【保安規定における図表の加工事業変更許可申請書及び設工認申請書との反映項目確認】

保安規定変更申請 変更後の図表における凡例
 本申請における加工事業変更許可申請書を踏まえた変更：一重下線
 本申請における保安管理組織の変更に伴う変更箇所：二重下線
 本申請における記載の適正化を行う箇所：三重破線
 今後補正申請により記載を見直す箇所：赤字一重下線
 ※ただし、敷地図、建物図の補正箇所については別途説明する。

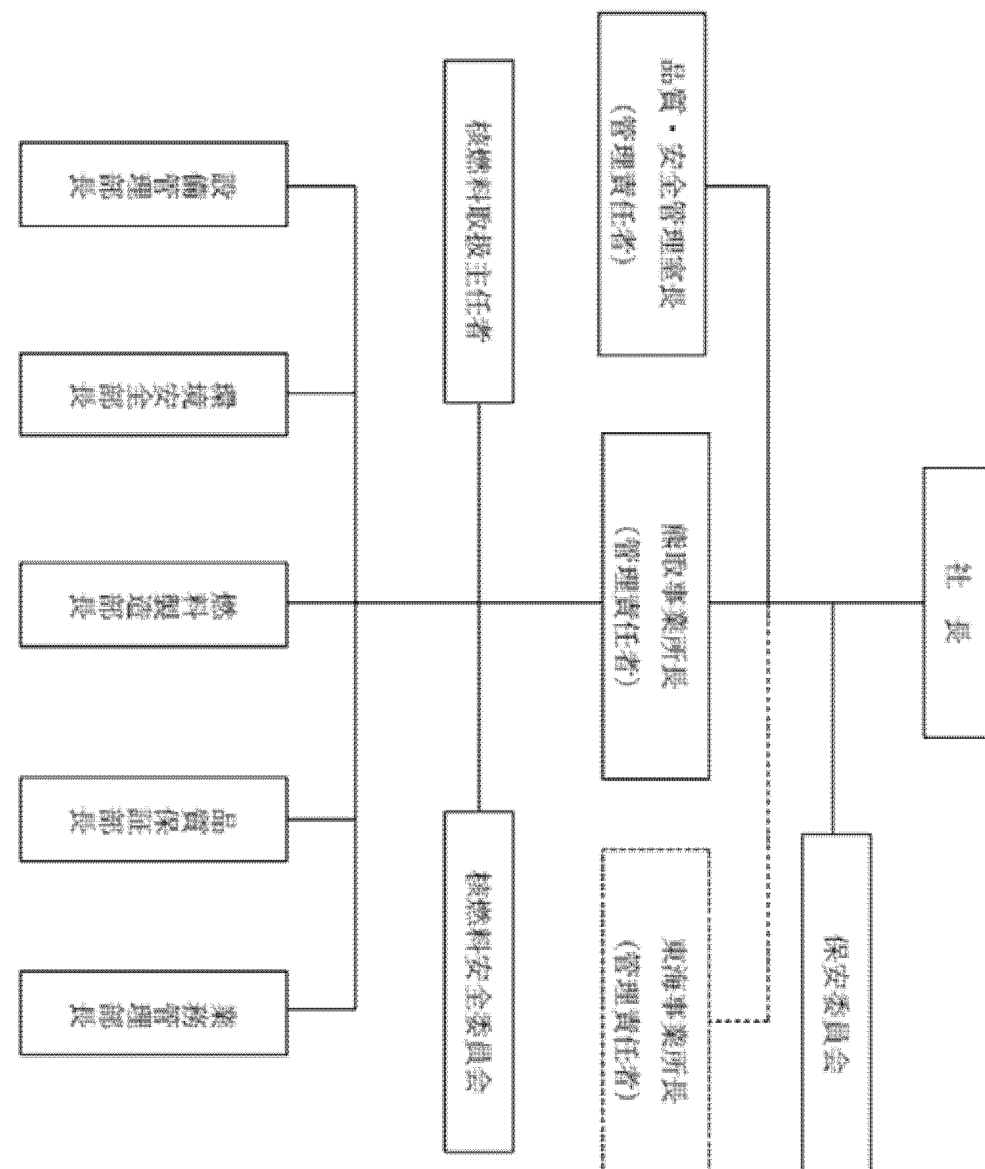
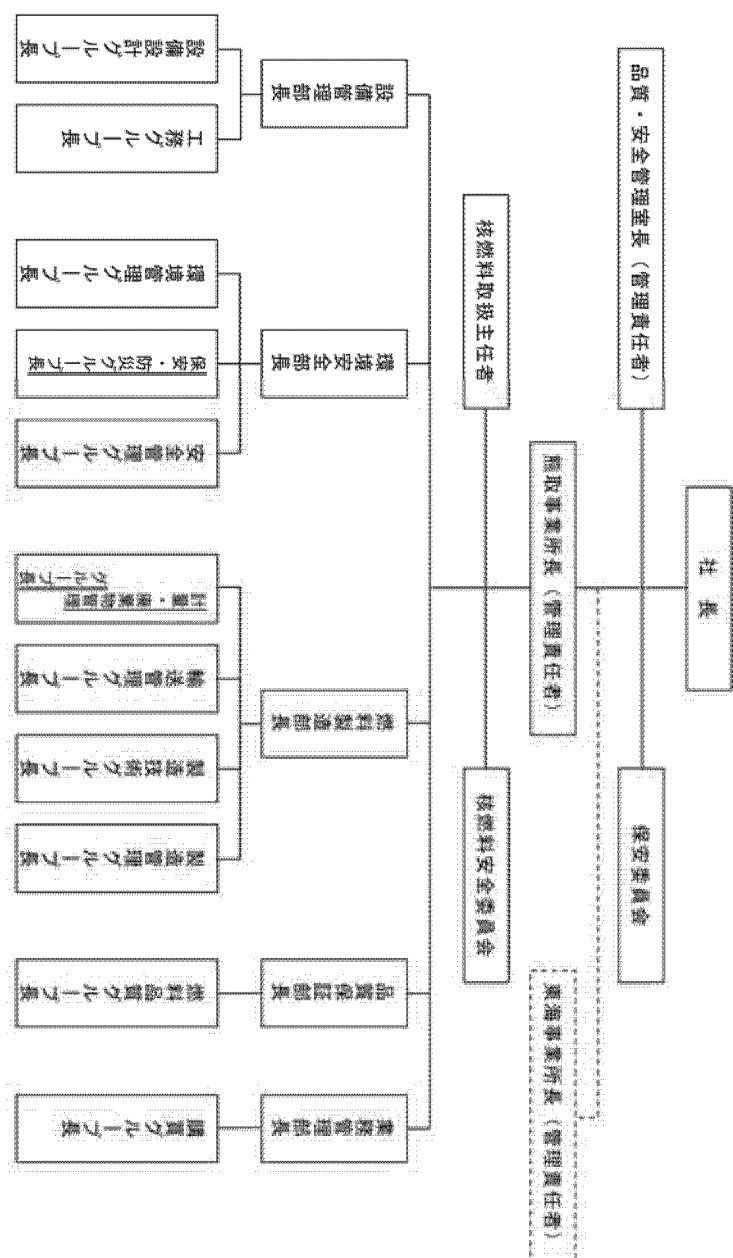
加工事業変更許可申請書又は設工認申請書の記載	保安規定変更申請 変更後の図表	反映状況の説明
<p>(加工事業変更許可申請書 p2-4)</p>  <p>添2ハ(イ)の第1図 保安管理組織</p>	<p>別図1</p>  <p>別図1 保安管理組織</p> <p>..... 本規定の適用範囲外</p>	<p>別図1では、加工事業変更許可申請書に示したものと同一保安管理組織を示している。</p> <p>別図1では加工事業変更許可申請書に示す保安管理組織に加え、各部長の下にグループ長を置くことを明確化している。</p>

別図2-(1)

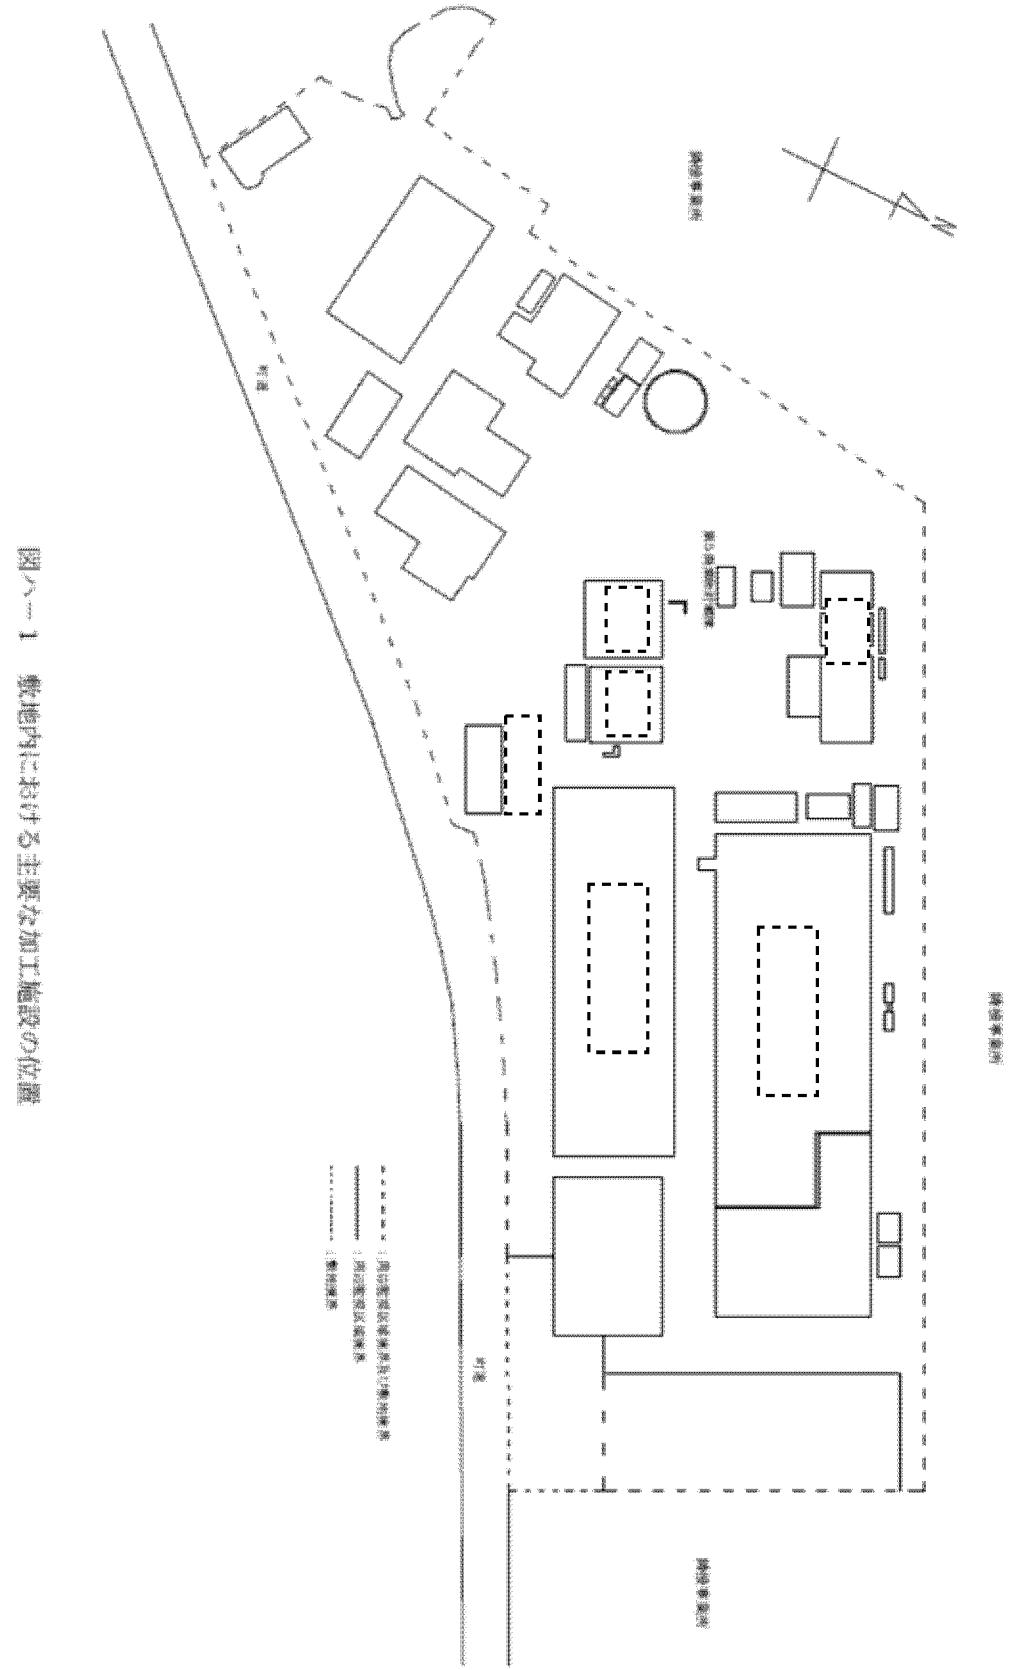
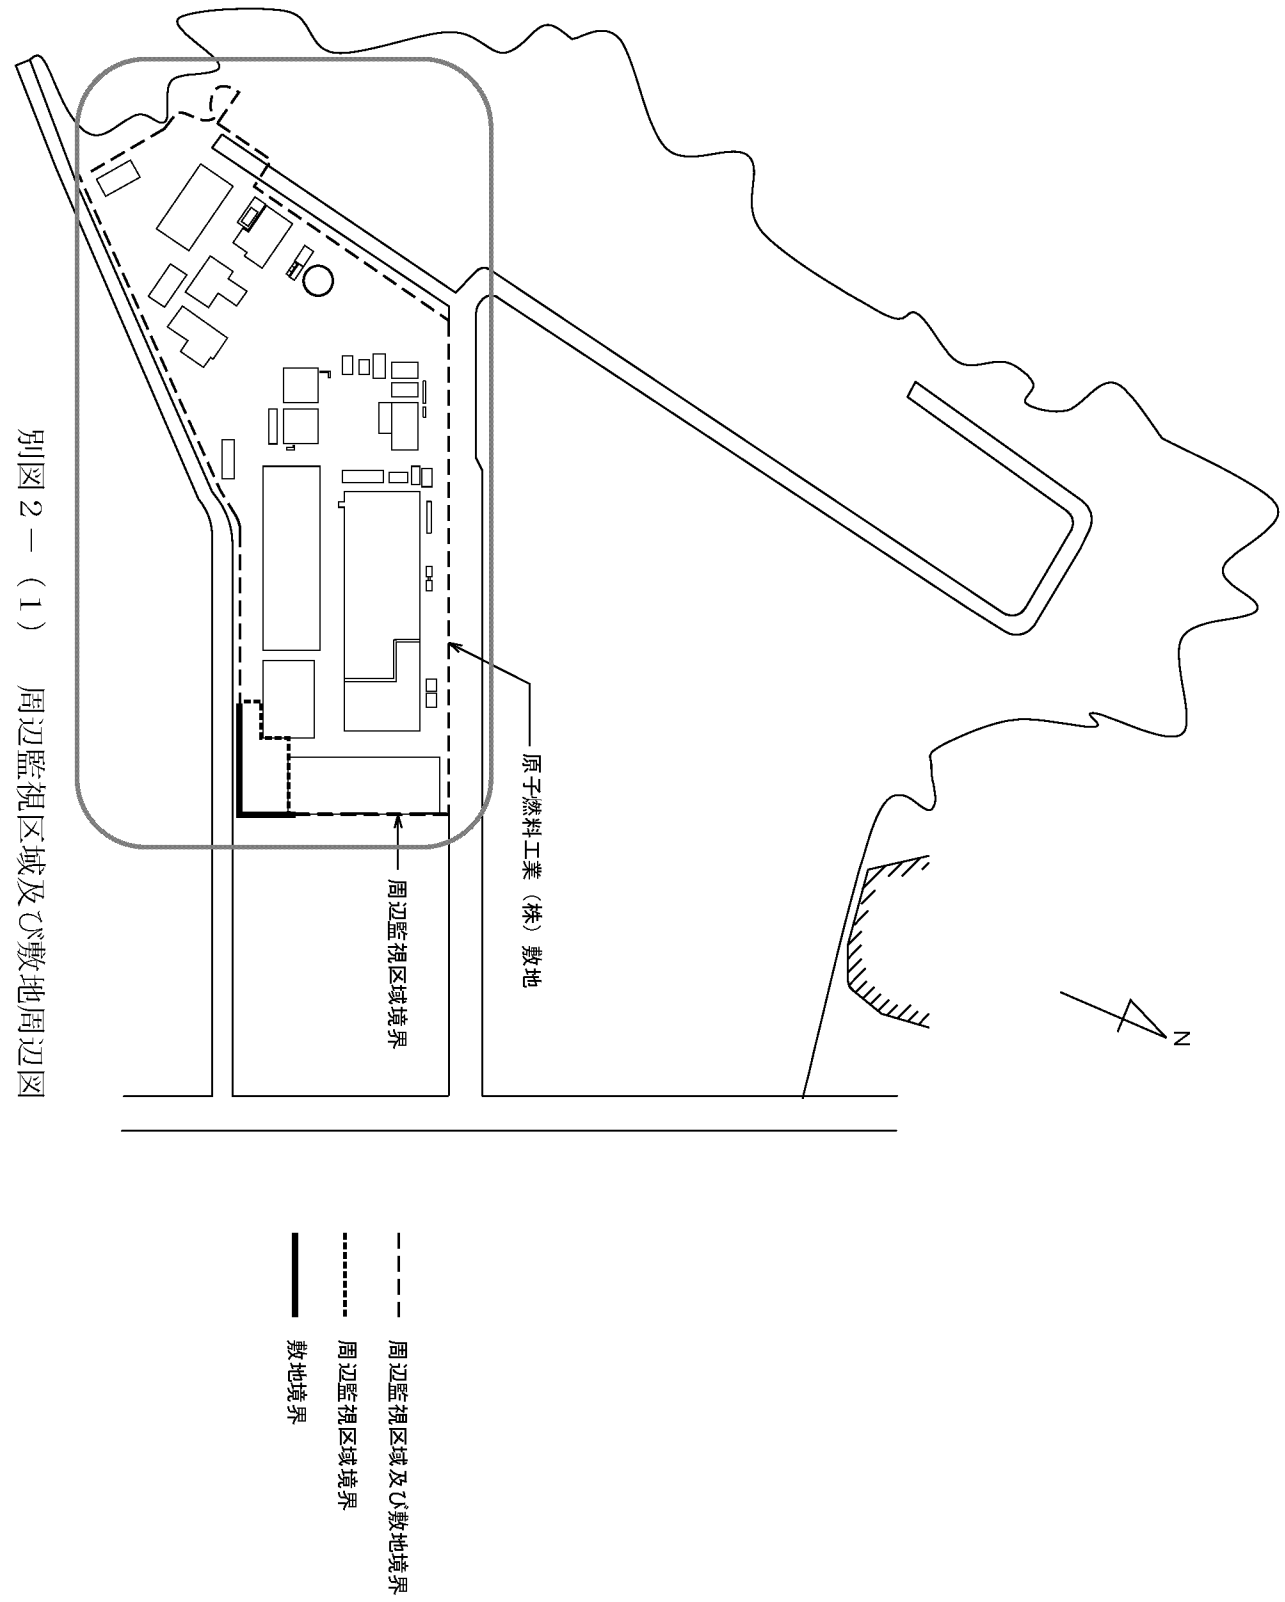
別図2-(1)では、設工認申請書に記載した敷地内における主要な加工施設の位置の図を基に周辺監視区域境界及び敷地周辺を示している。

設工認申請書において詳細化した敷地内の建物及び構築物の配置を反映するため、補正申請にて赤枠のとおりに変更を行う。

別図2-(2) 管理区域、安全区域及び周辺監視区域図

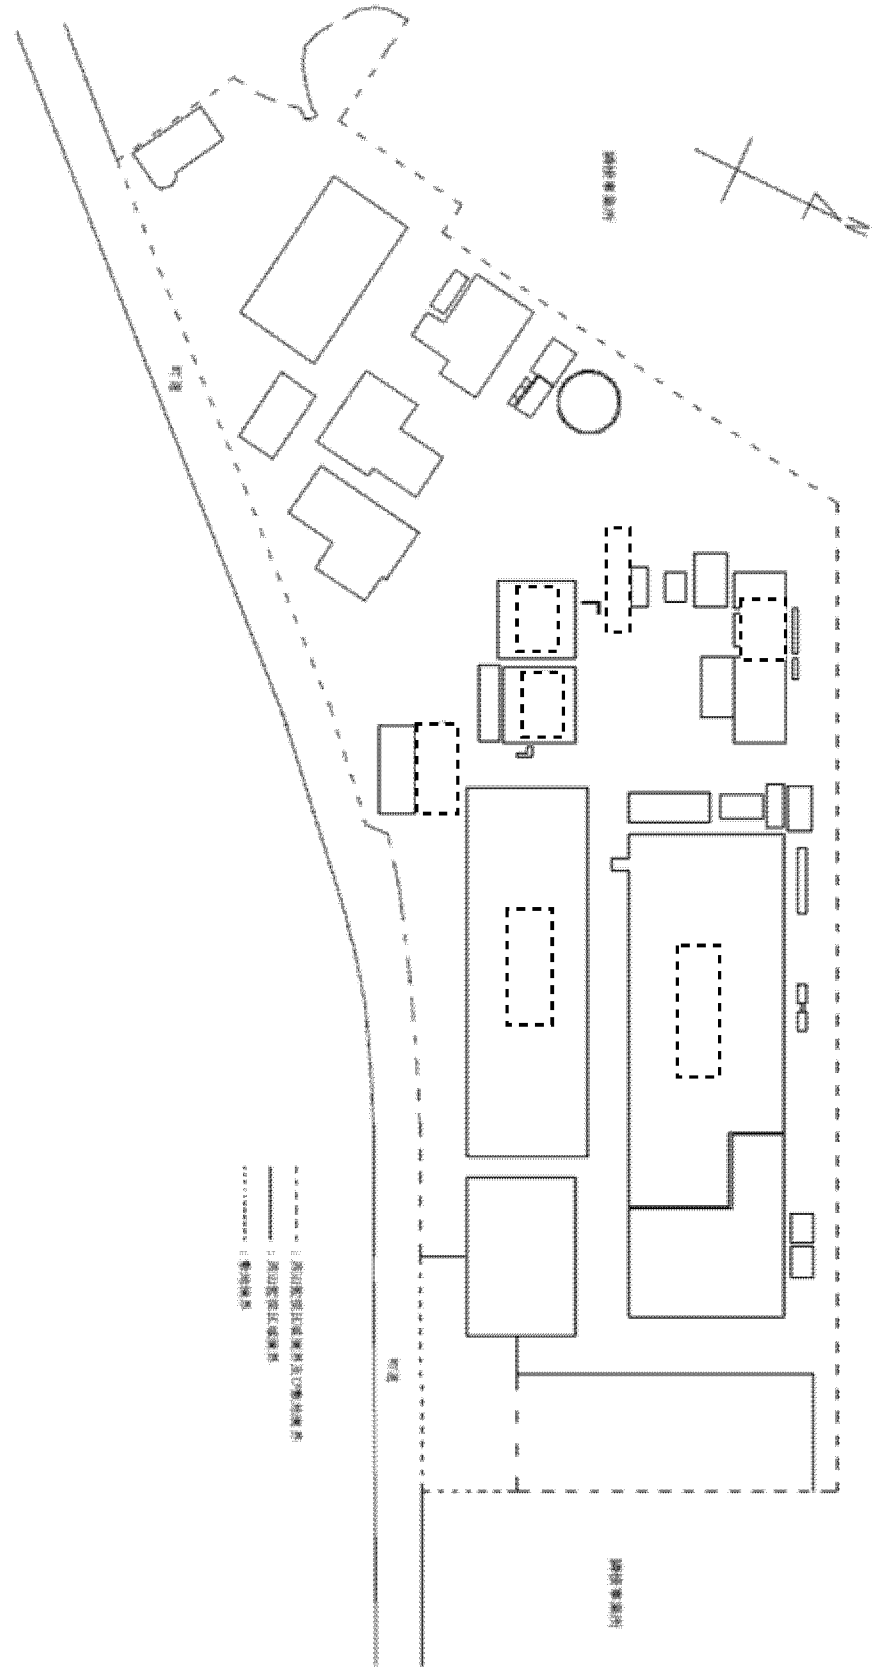
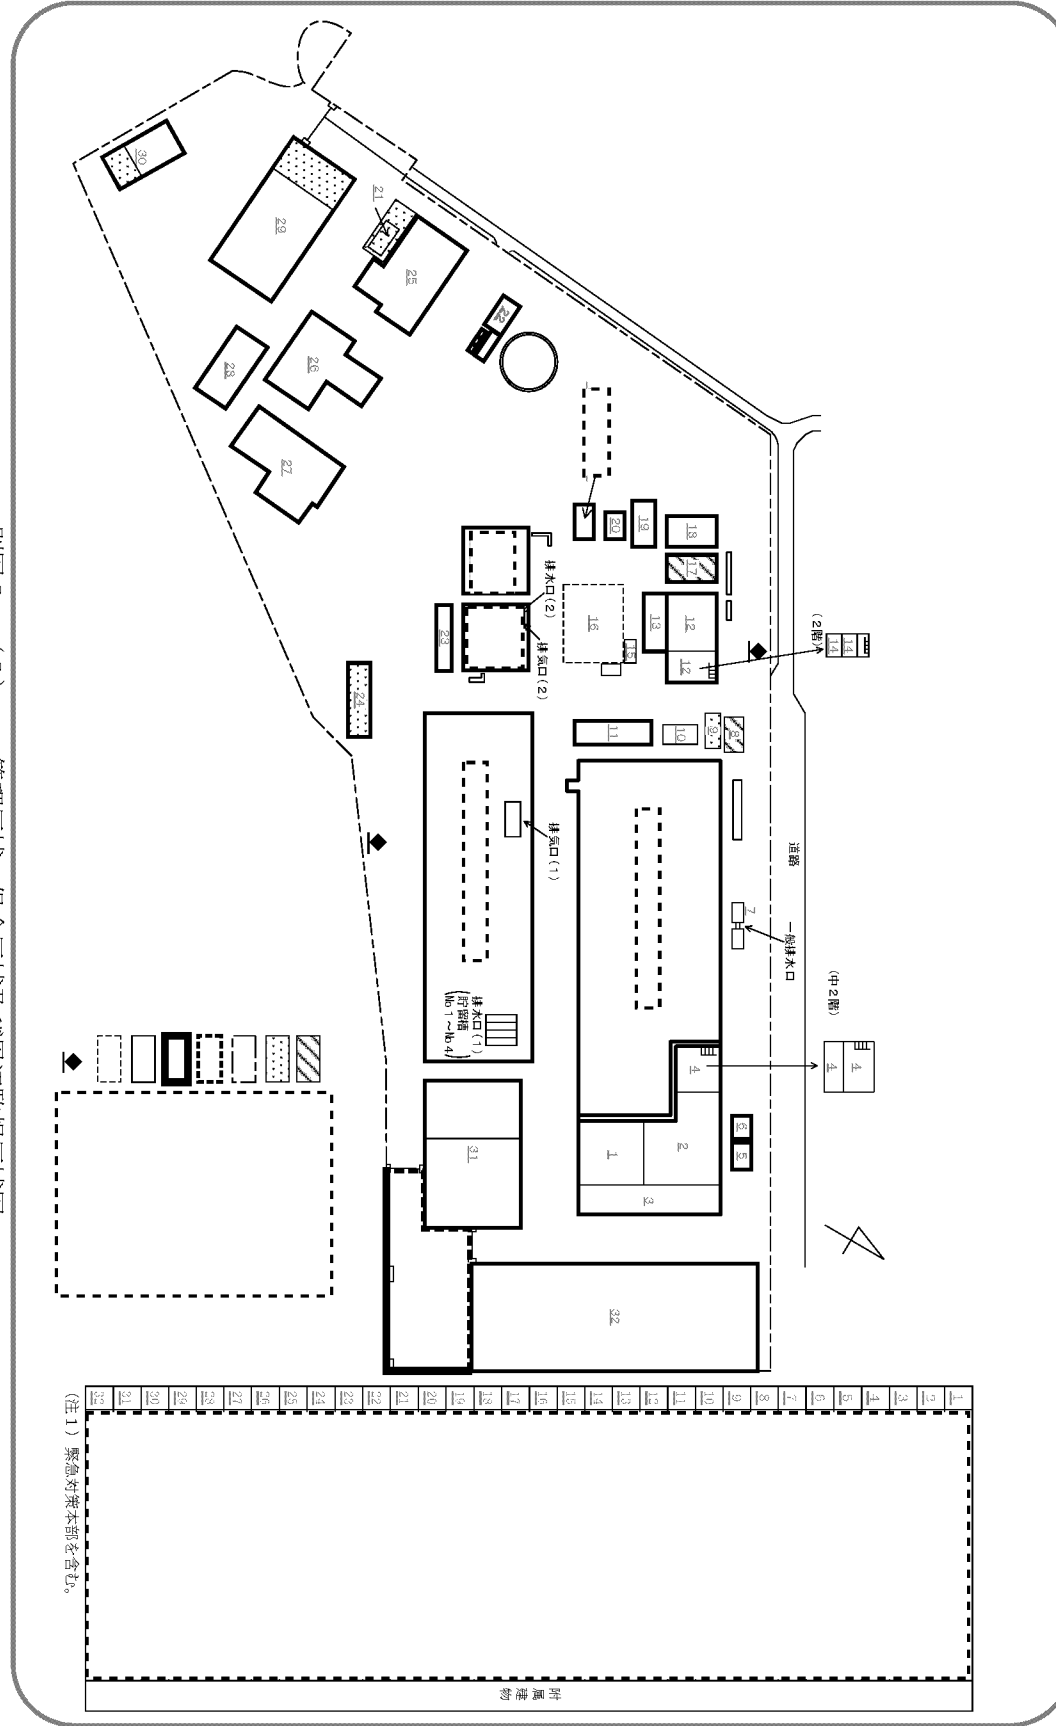
別図2-(2)では、設工認申請書に記載した敷地内における主要な加工施設の位置の図を基に安全区域及び周辺監視区域について示している。

設工認申請書において詳細化した敷地内の建物及び構築物の配置を反映するため、補正申請にて赤枠のとおりに変更を行う。また、一部を除く建物内の管理区域区分の詳細を別図2-(3)以降に示すこととする。
